Van: (WNZ)
Verzonden: dinsdag 31 juli 2018 09:11
Aan: [REDACTED]
Onderwerp: Aanvragen prijspaal De Andel en Den Ruygen Hoek

Oorsprong prijspaal tankstations

Afbeelding 5.17.1: locatiekeuze prijspaal

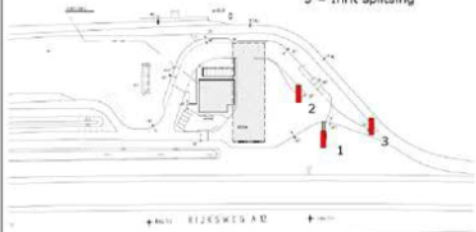
De oorsprong van de prijspaal ligt dus specifiek bij de tankstations. Van laadstations op verzorgingsplaatsen was destijds nog geen sprake. Het beleid voor prijspalen geldt dus niet automatisch ook voor laadstations. Door de motie heeft RWS zich gedwongen gezien prijspalen voor tankstations toe te laten en hiervoor beleid te maken. Dit betekent niet dat wij het voor andere basisvoorzieningen ook toe willen laten. Dit zou er namelijk toe kunnen leiden dat er meerdere prijspalen (in sommige gevallen wellicht vier of meer) aan het begin van een verzorgingsplaats komen te staan. Een aanvraag voor een prijspaal van een laadstation op deze locatie zullen wij dus weigeren. Een alternatief is om de prijspaal op het eigen vergunde gebied te zetten.

De prijspaal dient gelokaliseerd te worden op één van de drie voorkeurslocaties. Voor de locatiekeuze wordt verwezen naar onderstaande afbeelding.

- 1 = Huidig Infozuil
- 2 = Voorterrein splitsing
- 3 = Inrit splitsing
